VILLE D'HYERES-LES-PALMIERS

PLAN LOCAL D'URBANISME

**MODIFICATION SIMPLIFIEE N°3
PORTANT SUR LA ZONE 2AU
DU PLAN LOCAL D'URBANISME**

RAPPORT DE PRESENTATION

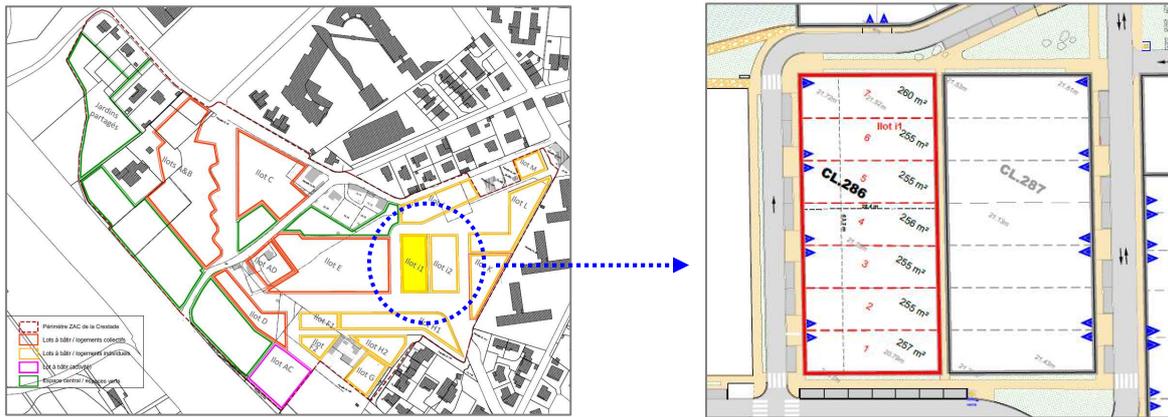
Il apparaît que les règles d'implantation des constructions par rapport aux voies et emprises publiques, en secteur 2AUa, manquent de pertinence et posent un réel problème d'application.

En effet, le règlement est actuellement rédigé comme suit :

Sauf marges de recul spécifiques déterminées dans l'Orientation d'Aménagement et de Programmation, les constructions doivent respecter un recul minimum de :

- 75 mètres de l'axe de l'avenue Léopold Ritondale, à l'exception du secteur 2AUd où cette distance est ramenée à 50 mètres ;
- 5 m de l'alignement du chemin de Demi-Lune ;
- **à l'alignement ou à une distance maximale de 5 mètres de l'alignement** des cheminements piéton, places et espaces verts ;
- **à l'alignement ou à une distance maximale de 5 mètres de l'alignement** de toute autre voie ;

- pour les constructions en secteur 2AUa, qui peuvent s'implanter à l'alignement ou à un recul minimum de 2,00 m des espaces publics (voies, cheminements piéton, places et espaces verts), en dehors de l'axe de l'avenue Léopold Ritondale (RN98) où le recul de 75m reste applicable ;

Principe d'aménagement souhaité

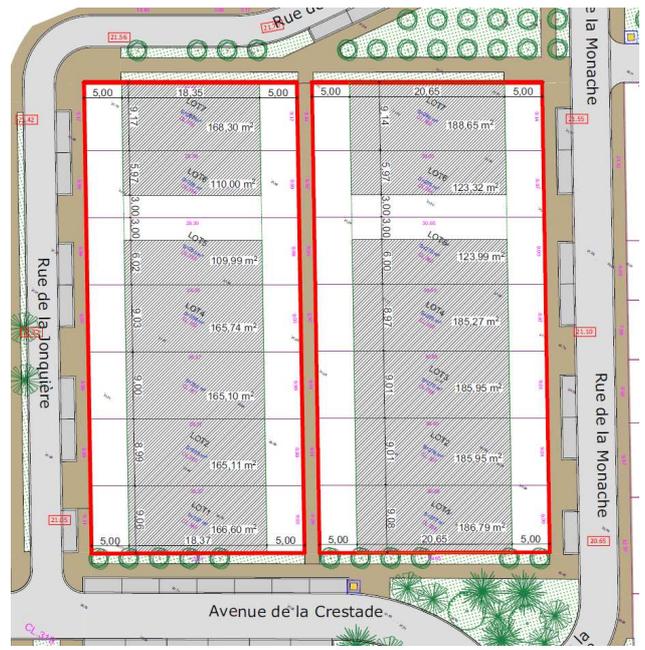
Cela est problématique pour les constructions d'habitat individuel qui sont bordées d'espaces publics sur 2, voire 3 côtés de la parcelle.

L'alignement d'une construction s'entend « en tout point de celle-ci ». Aussi, si une parcelle est bordée par 2 ou 3 espaces publics, elle doit se positionner soit :

- à l'alignement de l'ensemble de ces espaces
- à 5m maximum de l'ensemble de ces espaces

Concrètement, l'impact de cette règle s'apprécie au cas par cas, mais dans celui de la ZAC de la Crestade Demi-Lune, il peut être illustré en prenant pour exemple l'îlot I.

Alors que l'esprit dans lequel a été conçu le projet urbain de la Crestade Demi-Lune est la réalisation de villas mitoyennes par le garage, avec un espace de jardin confortable, l'application de l'article 2AU6 règle impose de construire sur la quasi-totalité de la parcelle :

Résultat de l'application de l'article 2AU6

L'application de l'article 2AU6 relatif à l'implantation des constructions par rapport aux voies et emprises publiques tel que rédigé à ce jour :

- n'est pas souhaitable d'un point de vue esthétique et qualitatif (norme NF HQE visée),
- ne permet pas de respecter les autres règles (coefficient d'emprise au sol, espaces libres de construction...) de la zone 2AU,
- ne permet pas de respecter l'esprit de la ZAC et de l'EcoQuartier.

Aussi, il est proposé de modifier l'article 2AU6, spécifiquement pour le secteur d'habitat individuel, 2AUa.

La modification de l'article 2AU6 doit répondre à la problématique qui se pose pour le secteur 2AUa (habitat individuel). Il convient donc que l'évolution réglementaire ne concerne que ce secteur.

Considérant qu'il ne peut être dérogé à ce recul sans étude d'entrée de ville, conformément aux articles L111-6 et L111-8 du code de l'urbanisme, il conviendra que la nouvelle rédaction de l'article 2AU6 prenne en compte cette contrainte.
